Keuringsverslag van een elektrische laagspanning- en zeer lage spanningsinstallatie

NIET CONFORM

Straatnaam Liersesteenweg
Huisnummer 152
Busnummer 202
Postcode 2800
Gemeente MECHELEN
Land België

Controlebezoek van een oude huishoudelijke elektrische installatie van een wooneenheid bij verkoop op vraag van de verkoper volgens (KB 08/09/2019) - AREI Boek 1- 8.4.2. en 8.2.1. en 4.2.4.3.

Afbeelding schakel- en verdeelbord:

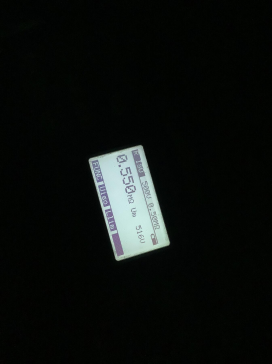
- I1.01 Eéndraadschema van de installatie is niet aanwezig. (Boek 1 Afdeling 2.12 - 2.13 en 3.1.2 en 9.1.2)
- I1.03 Situatieschema van de installatie is niet aanwezig. (Boek 1 Afdeling 2.12 - 2.13 en 3.1.2 en 9.1.2)
- I3.11 Een enkele aardingsonderbreker moet geïnstalleerd worden en deze moet bereikbaar blijven voor alle eigenaars, beheerders of uitbaters die gebruik maken van de gemeenschappelijke aardverbinding. (boek 1 Onderafdeling 5.4.2.1.)
- I5.14 De nominale spanning dient duidelijk vermeld te worden op een oordeelkundig gekozen plaats. (Boek 1 Onderafdeling 3.1.3.3.)
- N17 De aardspreidingsweerstand kon niet gemeten worden. Deze dient bij voorkeur kleiner te zijn dan 30ohm.
- N3 Het is niet uitgesloten dat bij een nacontrole bijkomende inbreuken worden vastgesteld bij voorleggen schema's.
